Oggetto: [ID_7646] MANDURIA (TA): **Progetto di un impianto agrovoltaiico avente potenza di picco pari a 15,379 MW e relative opere di connessione alla rete elettrica, da realizzarsi nel comune di Manduria (TA), in località Giannangelo.**

Procedura riferita al Decreto legislativo n. 152 del 2006 – VIA (art. 23 - PNIEC).

Proponente: Manduria S.r.l.

Parere tecnico istruttorio della Soprintendenza speciale per il PNRR.

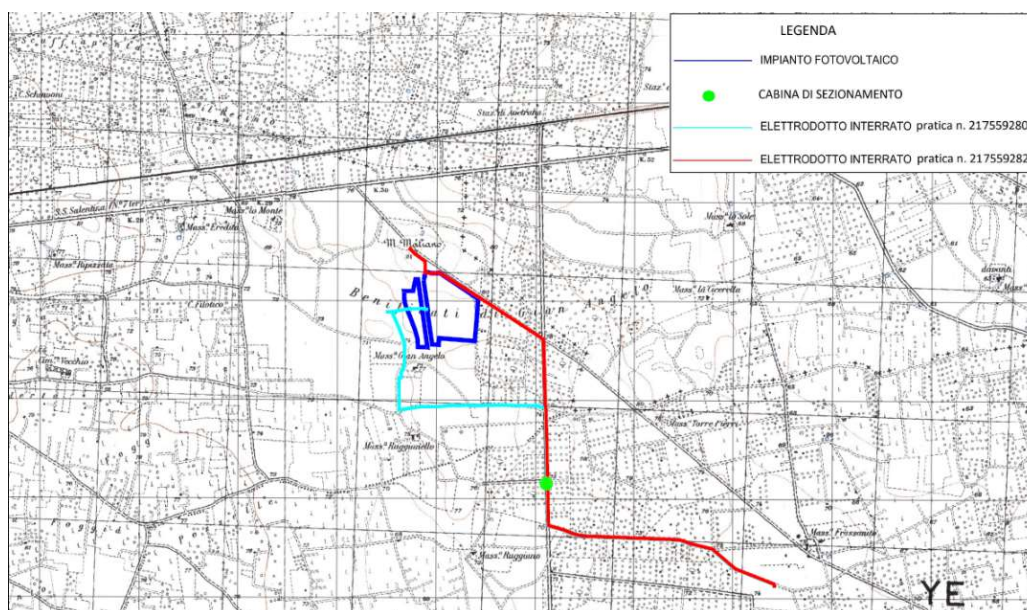
Stralcio dall'elaborato "Stato di progetto-Opere di mitigazione. Particolari". Dall'immagine si rileva come le strutture dei pannelli fotovoltaici raggiungono un'altezza massima pari a 4,17m, **diversamente da quanto affermato dal Proponente nel Quadro di riferimento ambientale**, laddove si riporta: "...questi [gli elementi delle strutture] presentano altezza contenute, nel caso specifico **meno di 3 m dal piano di campagna**".

Localizzazione dell’impianto agrivoltaico in esame: è evidente la sovrapposizione del sottocampo di maggiori dimensioni sull’area individuata quale BP “Bosco” dal PPTR.

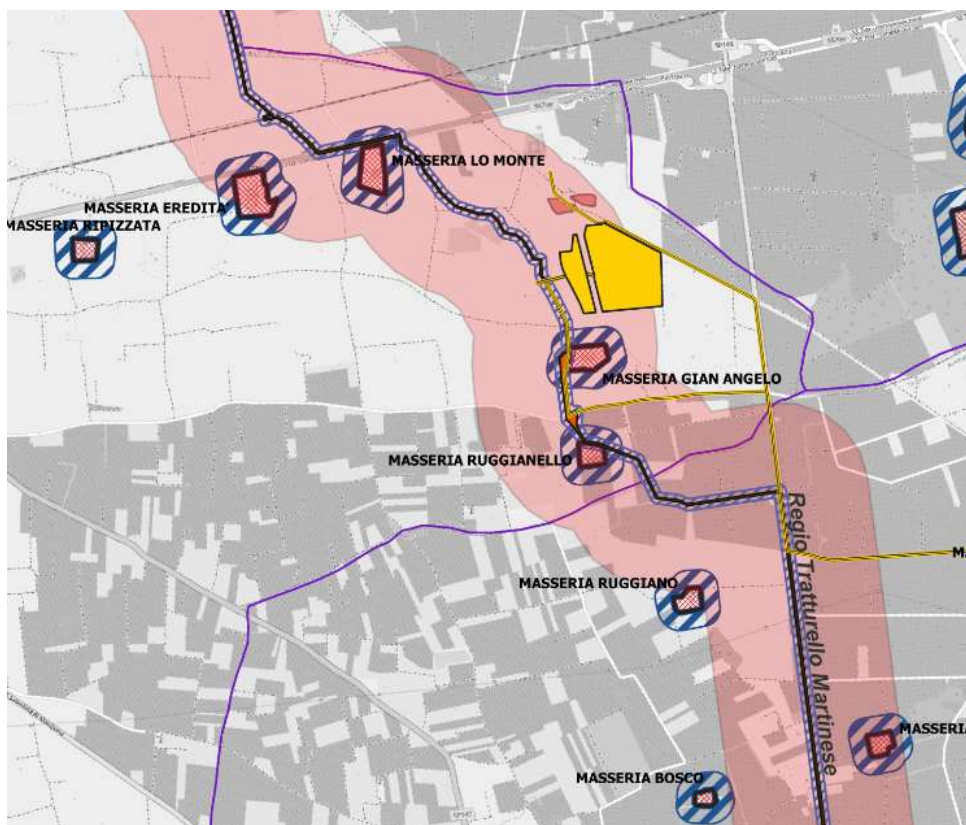
Area di intervento. PPTR: Perimetrazione del “Bosco” quale bene paesaggistico ex lege, ai sensi dell’art. 142, co. 1 lett. g) del D. lgs. 42 del 2004 (tratto dall’istanza di rettifica presentata dal proprietario dell’area ai sensi dell’art. 104 delle NTA del PPTR)

CONSIDERATO, per quanto sopra evidenziato, che l’impianto in esame interferendo direttamente con il bene paesaggistico di cui all’art. 142, co. 1 lett. g) del D. lgs. 42 del 2004 (BP – **Boschi**) contrasta con la disciplina

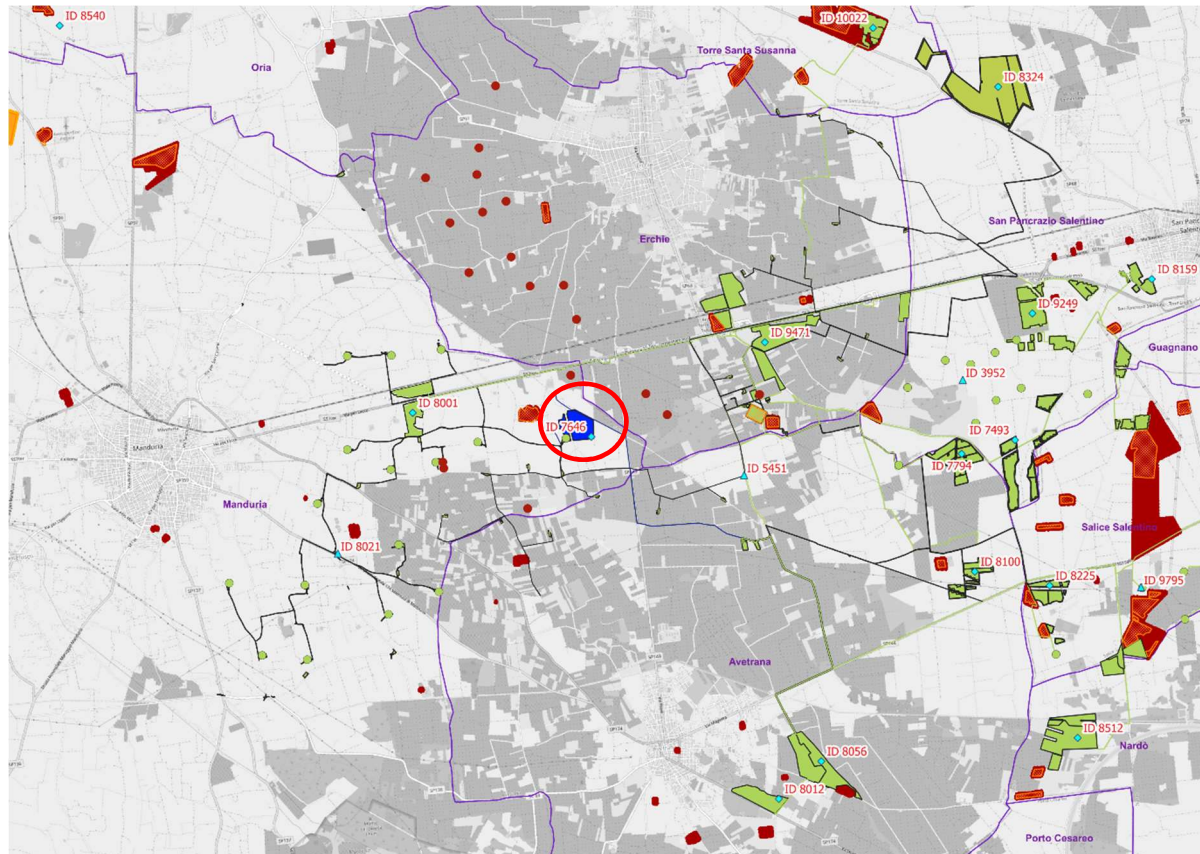
RITENUTO, inoltre, di non condividere le affermazioni del Proponente, riportate a conclusione dello Studio di intervisibilità teorica, laddove riferisce che *"la fascia di mitigazione perimetrale prevista consentirà di rendere l'impianto invisibile anche da distanze ravvicinate"*, in quanto le opere di mitigazione proposte, oltre a non costituire una effettiva riduzione dell'impatto paesaggistico determinato dalla realizzazione dei moduli

fotovoltaici di progetto, data la loro altezza massima di oltre 4m, unitamente alla notevole estensione lineare delle recinzioni, determinano una barriera visiva estranea all'attuale contesto caratterizzato, da ulivi e coltivazioni basse cerealicole, oltre che da rare alberature spontanee che non assumono forme lineari come quelle proposte quali mitigazioni, alterando le attuali ampie visuali libere che caratterizzano il contesto territoriale descritto dalla Soprintendenza Nazionale.
